Dodatek č. 3

1. Smluvní strany uzavřely dne 29. 4. 2022 na základě výsledku zadávacího řízení veřejné zakázky nazvané „UV955/2016 Brno, tř. Gen. Píky 4 - snížení energetické náročnosti“, zahájené odesláním výzvy k podání nabídek dne 8. 02. 2022, evidenční číslo ve Věstníku veřejných zakázek Z2022-017277, smlouvu o dílo (tato smlouva ve znění předchozích změn dále jako „smlouva o dílo“ nebo „SOD“).

OZNÁMENÍ ZMĚNY OPŽP 2014+ PO5			číslo OZ: ZL13		
Zhotovitel:	Společnost BBP – Bystroň group				
Investor:	Armádní Servisní p.o.	Datum: 3.10.2023			
Název akce: UV955/2016 Brno, tř. Gen. Píky 4 - snížení energetické náročnosti CZ.05.5.11/0.0/0.0/19_135/0012144					
Způsob odeslání / předání datum:		poštou <input type="checkbox"/>	e-mailem <input checked="" type="checkbox"/>	faxem <input type="checkbox"/>	osobně <input type="checkbox"/>
Odkazy na specifikaci:		na výkres č. ZL13			
na rozpočtové podklady:		rozpočty ZL13			
na jinou část smlouvy:					
Předmět změny: Odstranění a odvoz přízdívky hydroizolace					
Popis a zdůvodnění změny: Při výkopových pracích pro provedení nové hydroizolace soklové části objektu, bylo zjištěno že původní hydroizolace chrání cihelná přízdívka. Kterou je nut

LEGENDA SKLADEB A STAVEBNÍCH PRACÍ

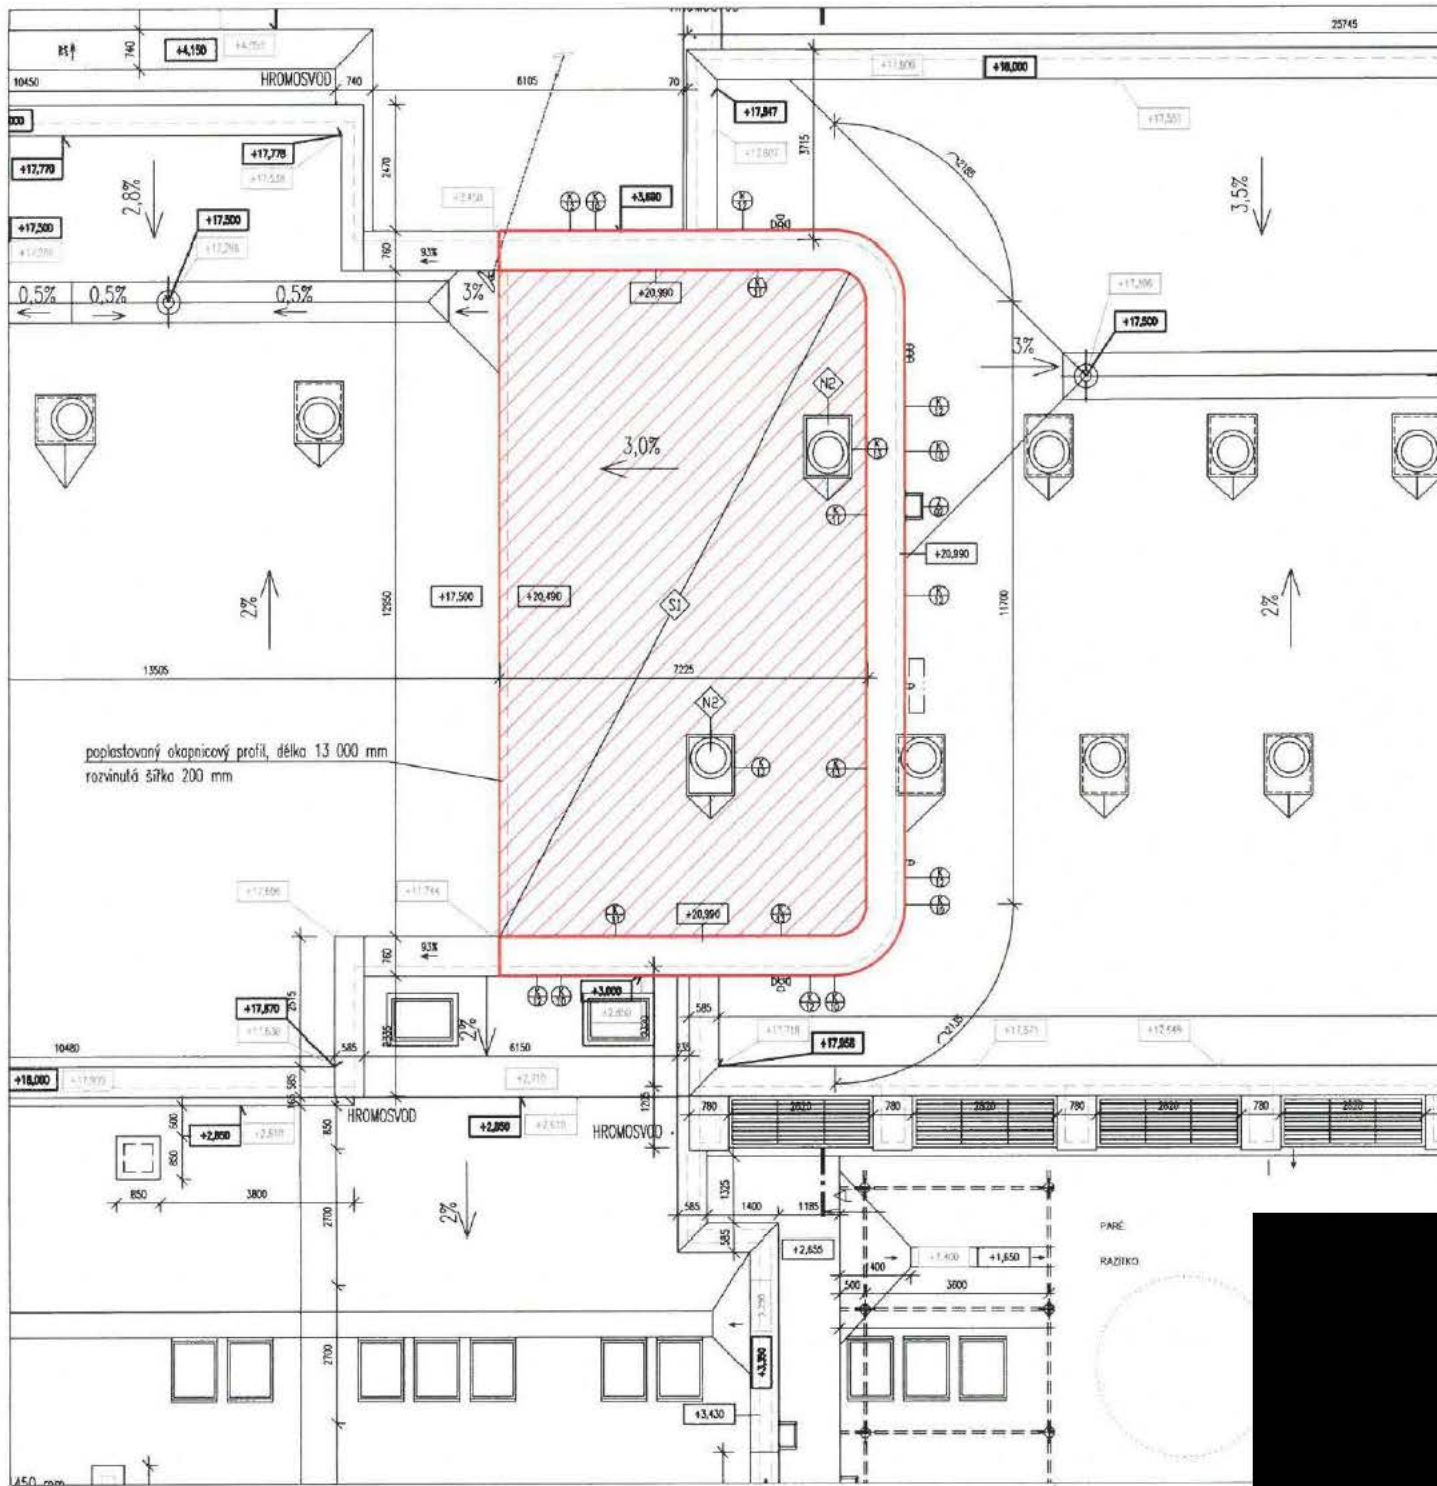
Výkaz výměr, který byl součástí zadávací dokumentace pro ocenění ze strany uchazečů neobsahoval položky pro provedení zateplení střechy včetně hydroizolace a klempířských prvků střechy v prostoru nad výtahovou šachtou, chodbou, skladem, předsíní a schodištěm. Projektant tuto chybu uznal a chybné množství položek napravil přiloženým výkazem výměr (jedná se o rozdíl revizního výkazu výměr a výkazu výměr, který byl součástí zadávací dokumentace).

Absenci výkresu střešní roviny nad výtahovou šachtou došlo k vypuštění položek nutných k provedení zateplení a nové hydroizolace této střešní roviny. Změna tuto chybu PD napravuje a položky do výkazu doplňuje.

Zateplení střechy strojovny výtahu bylo ve výpočtu energetické náročnosti uvažováno. Se změnou souhlasím. Změn nemá vliv na výsledné hodnoty.
